日本原燃株式会社	
資料番号	遮蔽 01 <u>R 6</u>
提出年月日	令和 4 年 <u>6 月 21 日</u>

設工認に係る補足説明資料

遮蔽設計の基本方針に関する

燃料加工建屋に係る既認可からの変更点について

第 3.1.1-1 図 排気筒の位置変更

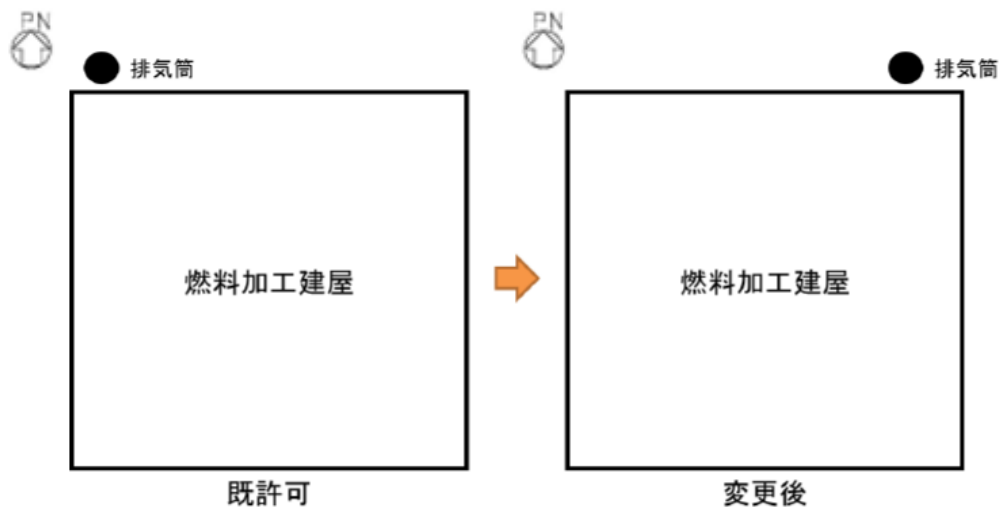
燃料加工建屋に支持される排気筒は、燃料加工建屋北西側外壁面に設置する設計としていたが、約70m東へ移動させ、北東側外壁面に設置する変更を行う。

また、排気筒の高さについては、25mから20mに変更する。

既認可の設計では、排気筒につながる気中ダクトが貯蔵容器搬送用洞道の上部を通過していたが、貯蔵容器搬送用洞道の工事と気中ダクト及び排気筒の工事を独立して行うために、設置位置を気中ダクトが貯蔵容器搬送用洞道の上部を通過しない北東側に変更した。

高さについては、万一転倒した場合であっても再処理施設のウラン・プルトニウム混合酸化物貯蔵建屋に波及的影響を及ぼさないようにするために、既認可より5m低くした。

第 3.2.1-1 図 建屋の増床のイメージ

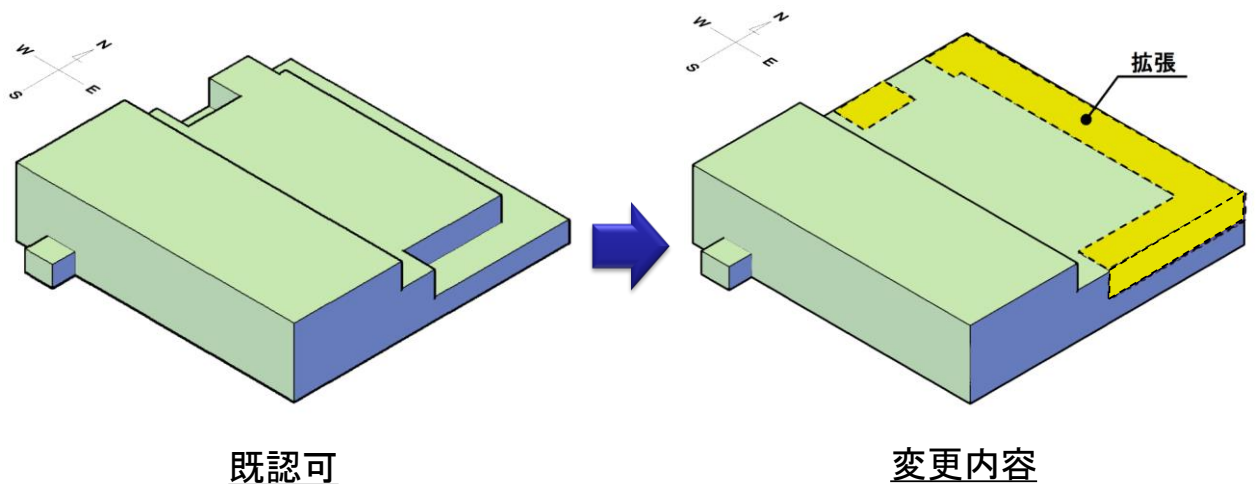
第 3.2.1-1 図及び第 3.2.1-2 図のとおり、建屋北側屋上部分を増床するとともに、増床に併せて建屋レイアウトを変更する。なお、核燃料物質を取り扱う設備についてはレイアウト変更の対象としていない。レイアウト変更の対象箇所を添付-1 に、レイアウト変更の対象室及び遮蔽設計の基準となる線量率を添付-2 に示す。

また、地下 3 階及び地下 2 階の階高をそれぞれ 60cm 高くする。なお、地下 3 階と地下 3 階の中間床である中 2 階についてはフロアレベルを変更しない。

新規制基準対応として、火災消火用のガスボンベの追加設置等が必要となったことから、既認可における建屋レイアウトでは設備・機器を燃料加工建屋内に収納することができないため、建屋の増床及びレイアウト変更を行った。

また、グローブボックスの耐震Sクラス化に伴う耐震サポートの追加、火災発生時の延焼を防止するための延焼防止ダンパ等の追加が必要となり、既認可の階高では工程室内の天井部分における設置スペースの確保が困難となったため、階高を60cm高くした。

第 3.2.3-1 図 建屋遮蔽の変更(地上 2 階 輸送容器保管室北東部抜粋)

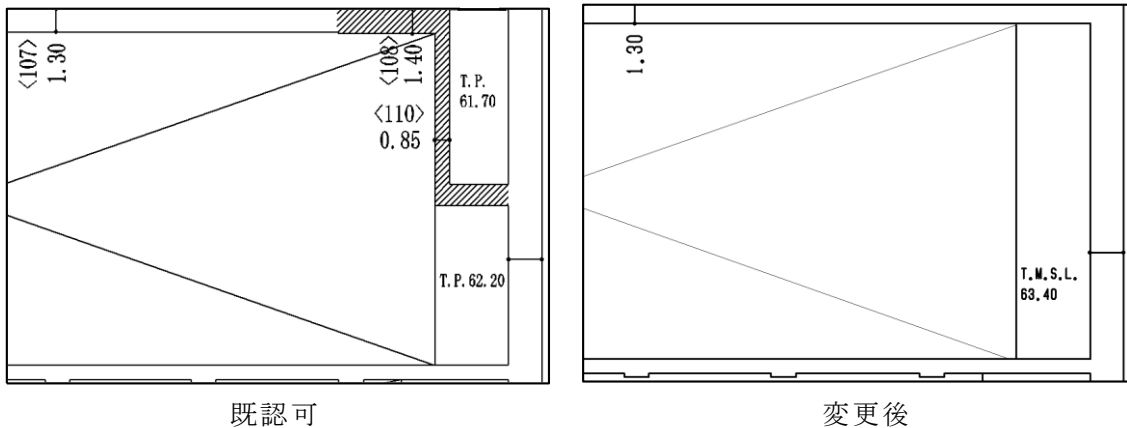
第 3.2.3-1 図に示すとおり、既認可において<108><110>を付していた建屋遮蔽の形状及び厚さを変更している。変更後の厚さは、既認可で<107>を付していた建屋遮蔽と同じ1.30mであり、北側の部屋は共に非管理区域であることから、本変更は既認可の評価に包含されるため、本変更による評価への影響はない。

また、加工施設からの直接線及びスカイシャイン線による公衆被ばく評価における遮蔽体である燃料加工建屋の外壁の範囲が建屋の増床に伴い変更となった。ただし、新たに外壁となった範囲についても必要厚さ（コンクリートで120cm以上）を満

足することから、本変更による評価への影響はない。

以上のことから、遮蔽体の情報に係る変更については評価への影響はない。
